改善箇所説明図

プロペラシャフト

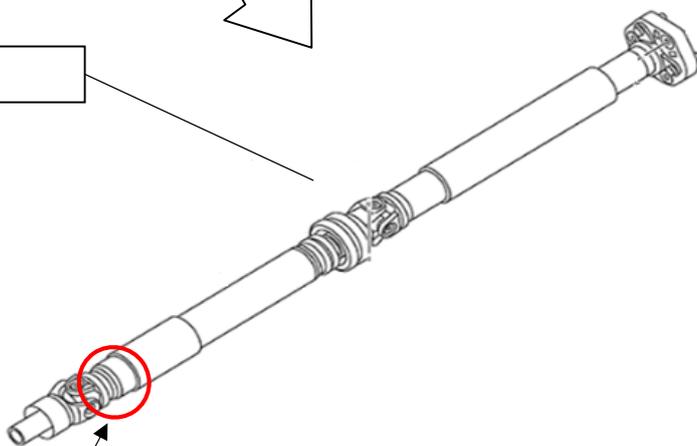
基準不適合発生箇所

プロペラシャフトにおいて、自在接手のパイプへの圧入代が不足していたため、強度が不足しているものがある。そのため、使用過程で当該部位から亀裂が発生し、最悪の場合、プロペラシャフトが破損して走行不能に至るおそれがある。

改善の内容

全車両、プロペラシャフトを対策品に交換する。

識別：白色のシールをモデルナンバープレートの右横に貼り付ける。
